Parecer da Comissão de Avaliação

CENTRAL SOLAR FOTOVOLTAICA DO CARREGADO (Enfinity)

AIA n.º 3371

Projeto Modificado

Figura 8 – Limite da área A7 da CSF do Carregado (Enfinity)

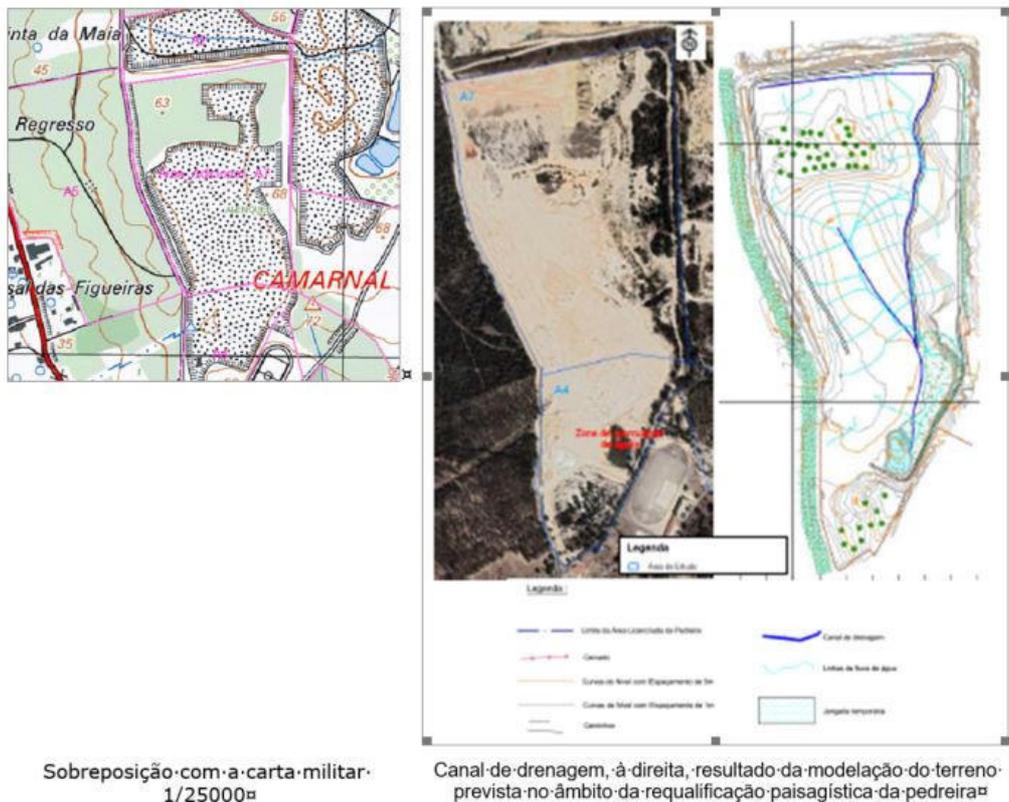
Ainda segundo o EIA, foi estabelecida uma faixa de 10 m a partir do canal de drenagem, de salvaguarda, que foi transposta para a Planta de Condicionamentos, interdita à colocação dos painéis solares, sendo que o projeto apresentado acautela o referido afastamento. No entanto, ressalva-se que a faixa de 10 m deverá ser medida a partir da crista do talude da vala ou linha de água, bem como da charca.

Figura 10 – Extrato da implantação dos painéis da CSF do Carregado (Enfinity), face à cartografia das Áreas Inundáveis do PGRI, 2.º Ciclo de Planeamento (Fonte: PGRI e informação geográfica do EIA)

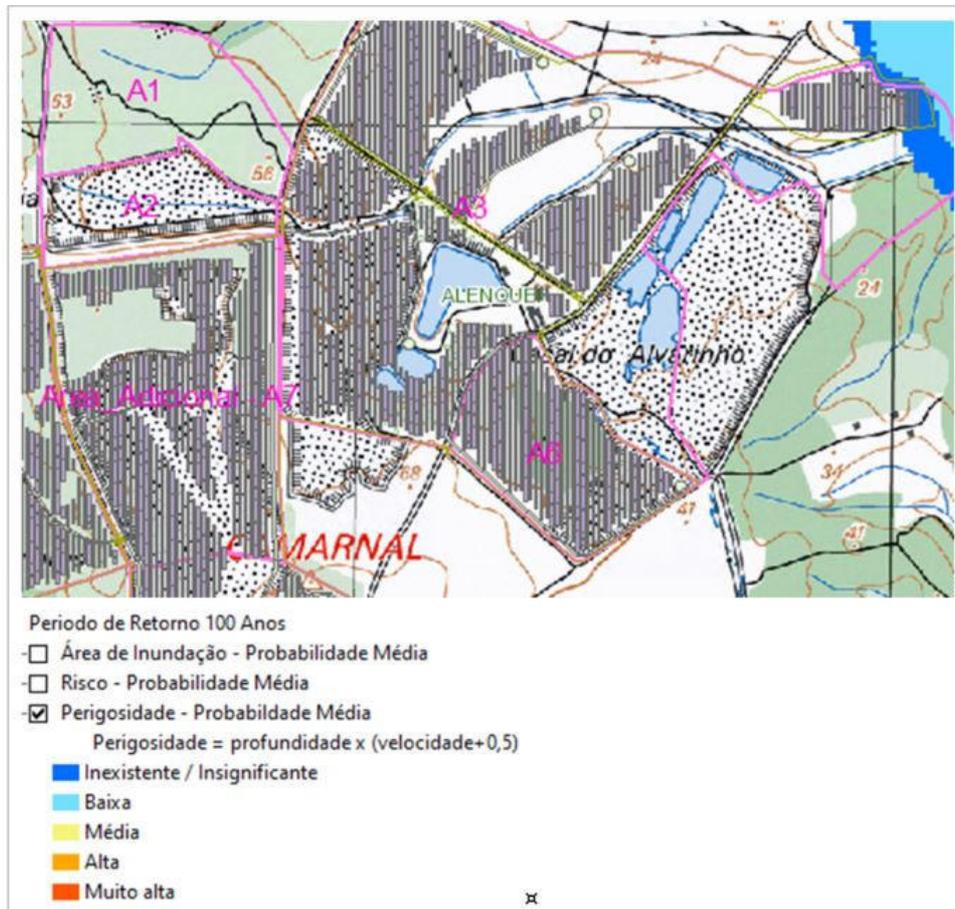
Não se verifica interferência desta nova área (A7) em áreas inundáveis representadas na cartografia do Plano de Gestão de Riscos de Inundações (PGRI) – 2º Ciclo de Planeamento, observando-se contudo uma pequena sobreposição a nordeste, respeitante à área A3, com perigosidade considerada inexistente/insignificante para o período de retorno de 100 anos.

Figura 11 – Implantação da LE (a cor roxa), 220 kV, de interligação da subestação da CSF e a subestação da REN do Carregado, face à cartografia das Áreas Inundáveis do PGRI, 2.º Ciclo de Planeamento (Fonte: PGRI e informação geográfica do EIA)

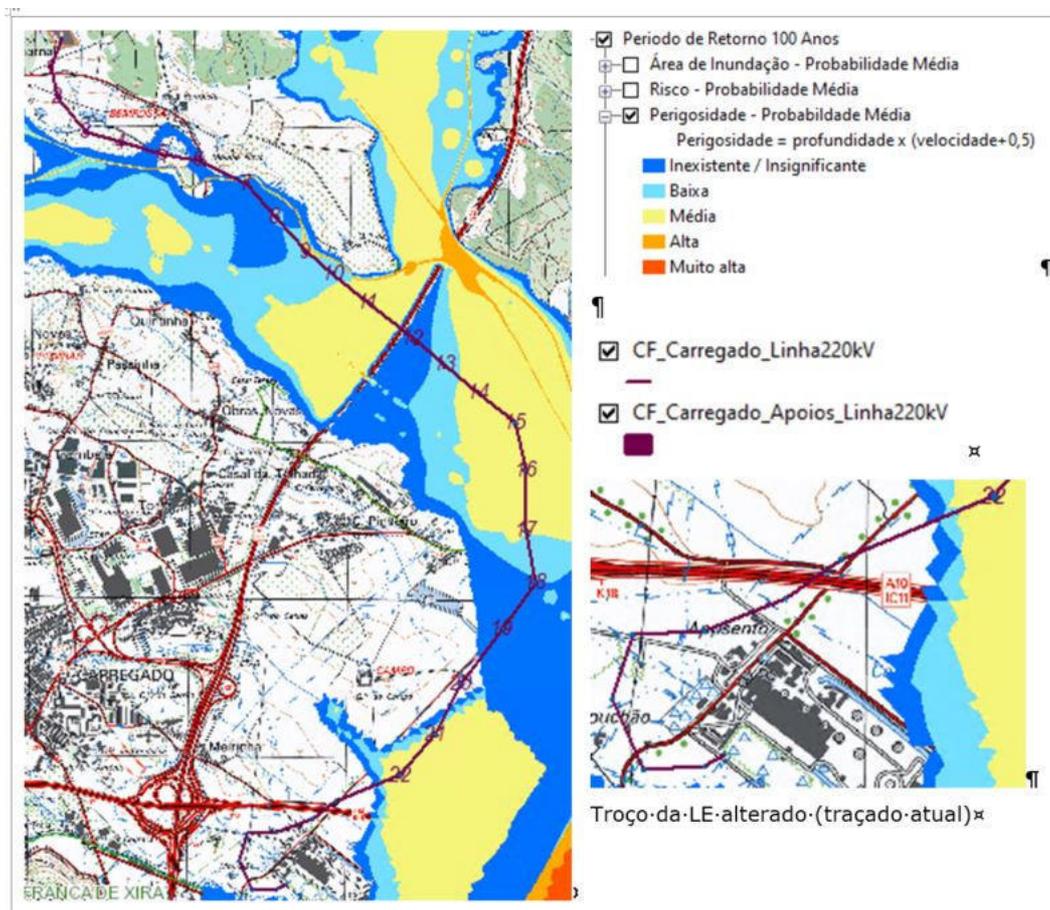
Não se verifica alteração ao zonamento da REN, mantendo-se os mesmos condicionamentos do EIA estudado.

Os restantes apoios da LE da Enfinity apresentados no Relatório Síntese do EIA consolidado não são alterados. Compete todavia referir que os apoios 6 a 19, e 21 e 22, implantam-se em áreas inundáveis nos termos da cartografia do PGRI – 2.º Ciclo de Planeamento, com perigosidade entre insignificante a média, pelo que devem ser objeto de estudo estrutural tendo em conta esta variável.

Figura 15 – Área A4-02 da CSF do Carregado (painéis a retirar identificados a vermelho; painéis a reduzir para metade identificados a verde).

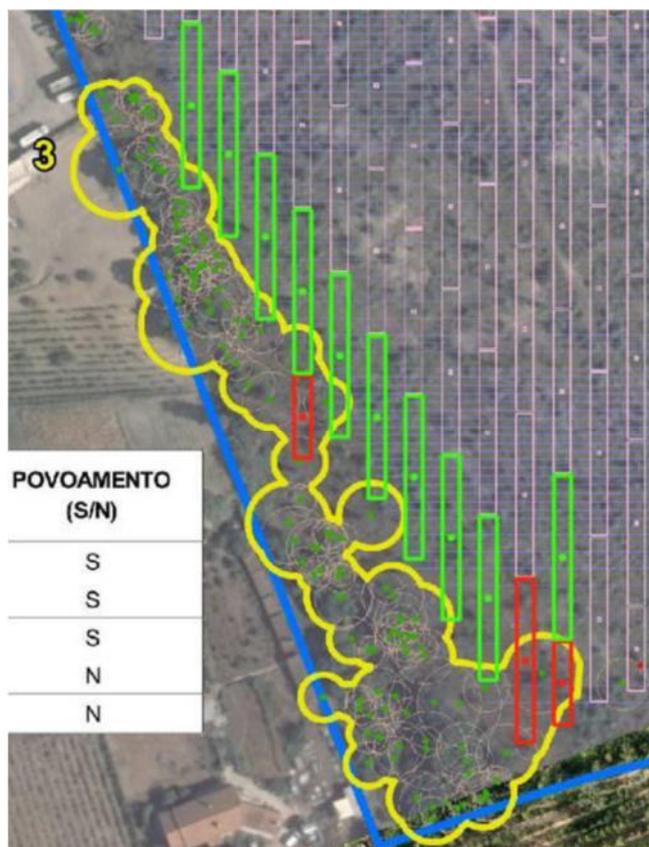
Figura 14 – Área A5-03 da CSF do Carregado (painéis a retirar identificados a vermelho; painéis a reduzir para metade identificados a verde).

Figura 7_ Proposta de alternativa de acessos à Central Fotovoltaica e de traçado da linha elétrica

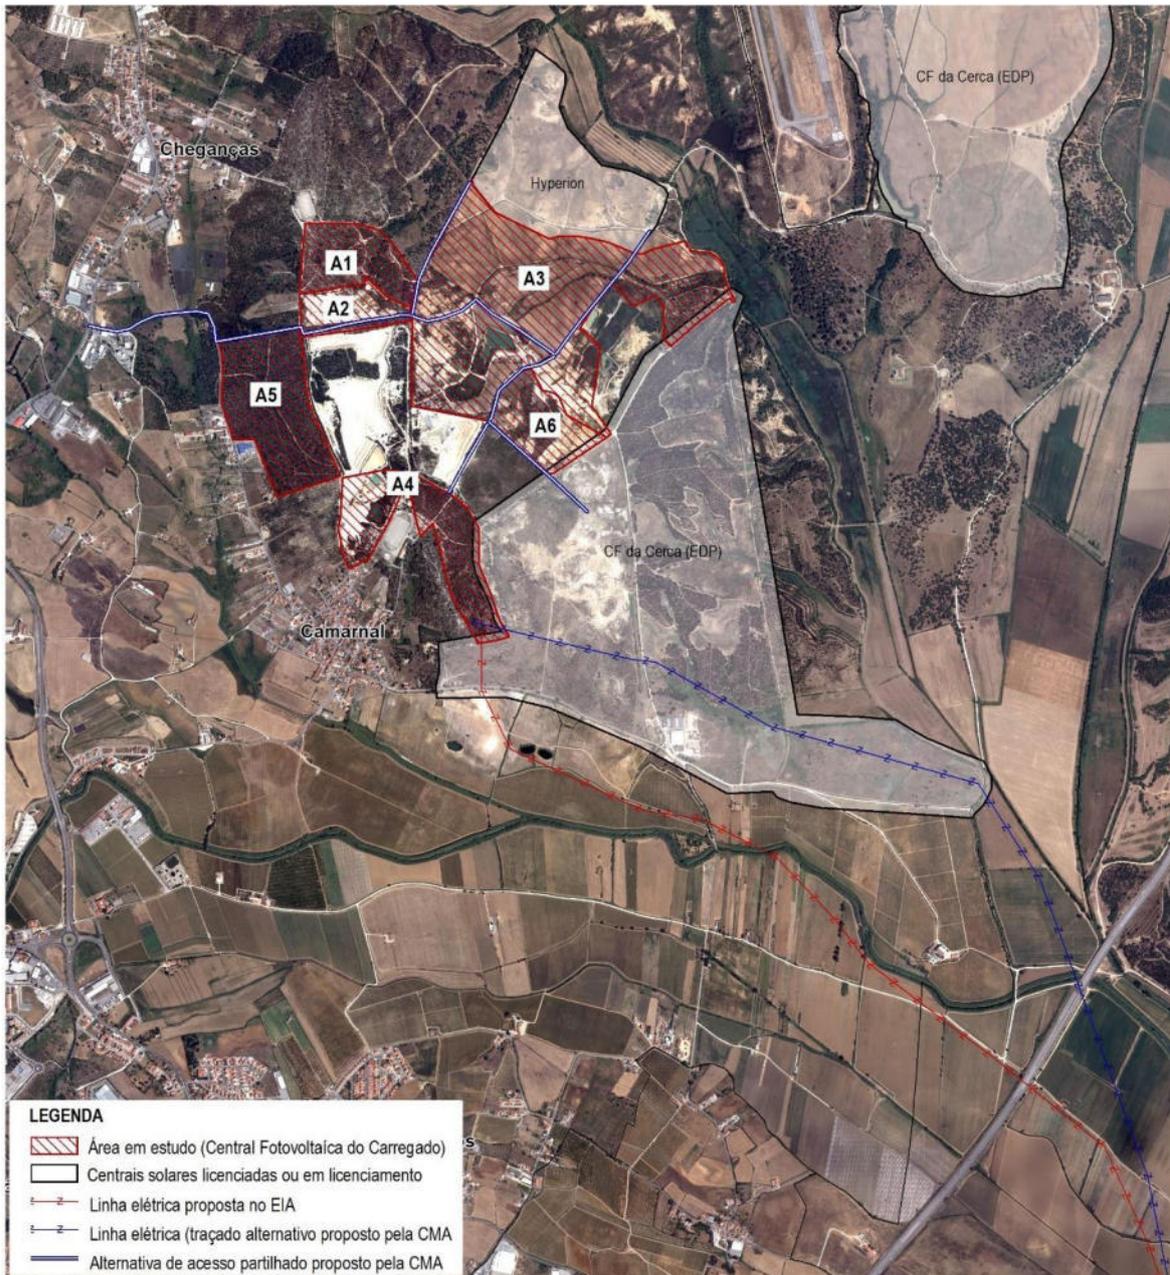
Face ao exposto, propomos um acesso alternativo, já referido na nossa informação n.º 9771 de 24.10.2020, que a partir do IC2, toma a estrada do Camarnal, durante 750 metros, até ao início da área de intervenção, onde ao longo de caminhos vicinais é possível aceder às diferentes CF acima referidas (ver figura 7).

Figura 14_ Identificação de situações de conflito

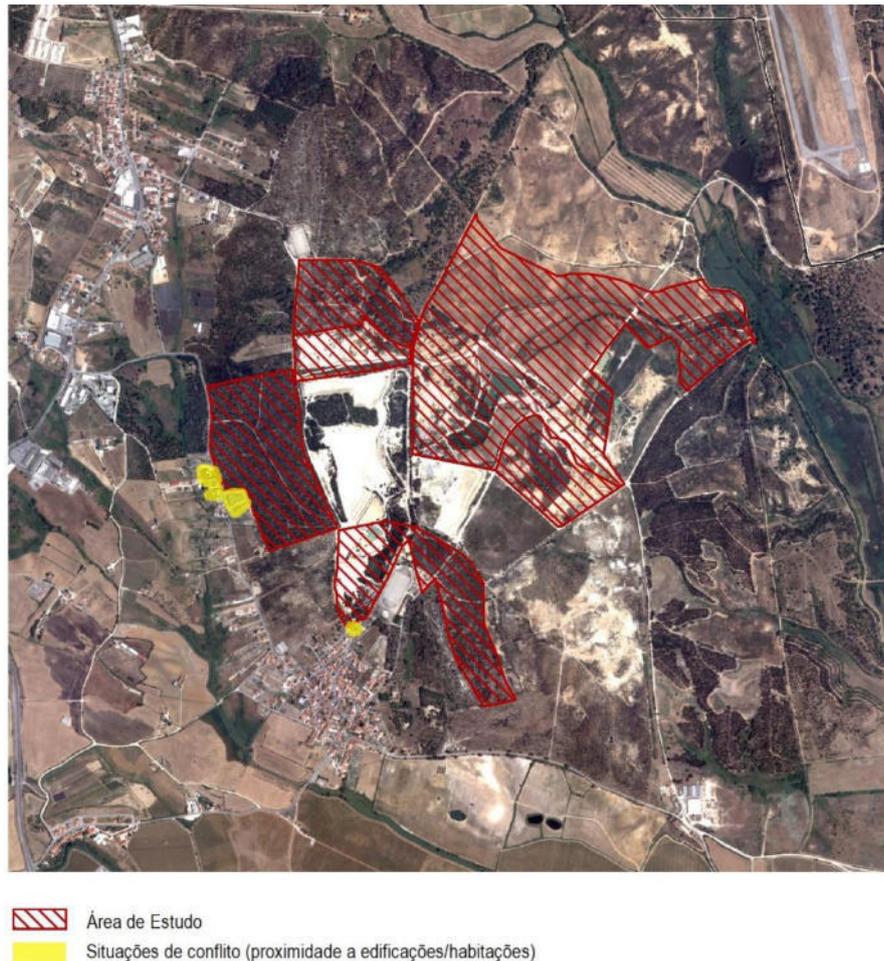
De igual modo, é inaceitável que a Central Fotovoltaica possa distar apenas 15 metros do edificado, designadamente na localidade do Camarnal, pelo que é imperioso a redefinição da proposta, sempre que tal se verifique.
